ECE/TRANS/WP.29/GRPE/57
17 mars 2009

**RAPPORT DU GROUPE DE TRAVAIL DE LA POLLUTION ET
DE L'ÉNERGIE SUR SA CINQUANTE-SEPTIÈME SESSION
(13-16 janvier 2009)**

AMENDEMENTS ADOPTÉS CONCERNANT LE DOCUMENT
ECE/TRANS/WP.29/GRPE/2009/7
(Règlement n° 83, voir le paragraphe 33 du présent rapport)

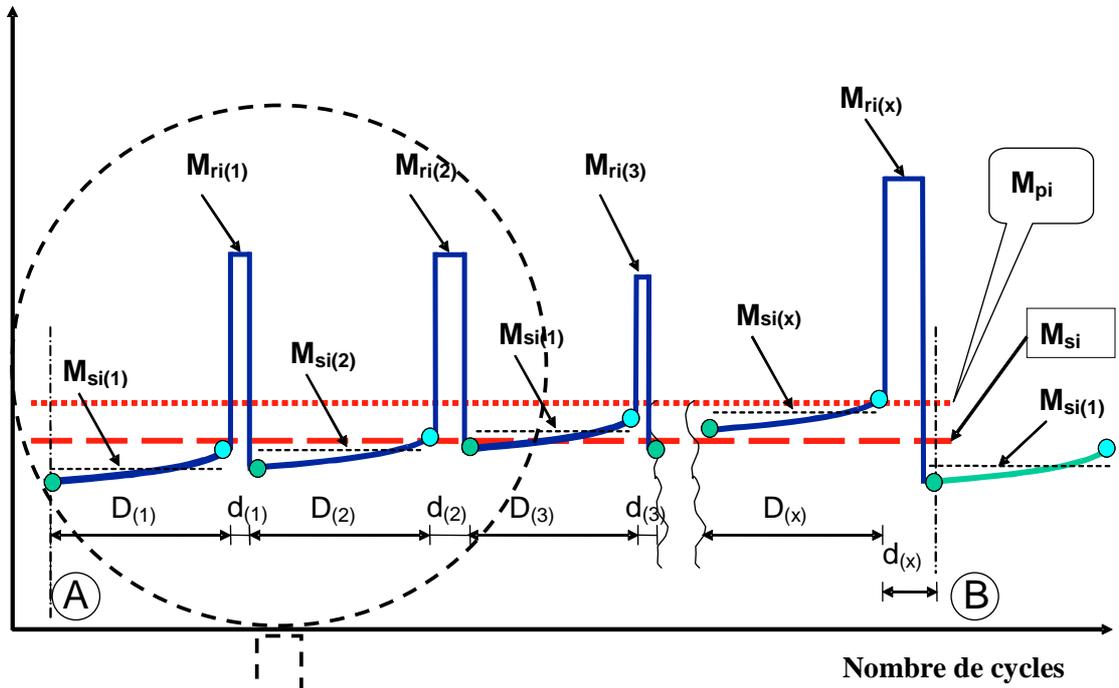
Pour une illustration des paramètres de mesure, voir la figure 8/2 (ci-dessous).

Figure 8/3: Paramètres mesurés lors des essais d'émissions pendant et entre les cycles où se produit une régénération (il ne s'agit que d'un exemple)

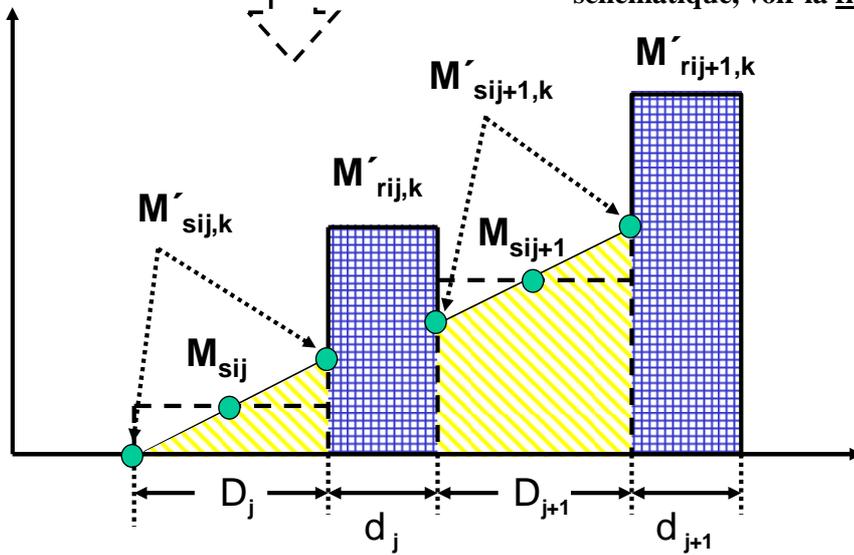
Pour une représentation plus détaillée du processus schématique, voir la figure 8/3

Pour prendre un cas à la fois simple et réaliste, **on trouvera ci-après une explication détaillée du schéma illustratif de la figure 8/3 ci-dessus:**

1. **DPF:** régénération à intervalles réguliers et émissions équivalentes ($\pm 15\%$) entre les phases de régénération

2. **DeNOx:** la désulfuration (extraction du SO₂) commence avant que l'incidence du soufre sur les émissions soit décelable ($\pm 15\%$ des émissions mesurées) **et, dans le présent exemple, pour des raisons exothermiques, en même temps que la dernière phase de régénération DPF exécutée.**

3. **Système complet (DPF + DeNOx):**

Le calcul du facteur K_i pour les dispositifs à régénération périodique multiple n'est possible qu'après un certain nombre de phases de régénération pour chaque dispositif. À l'issue de la procédure complète (A à B, voir fig. 8/2), on devrait retrouver les conditions de départ A.».
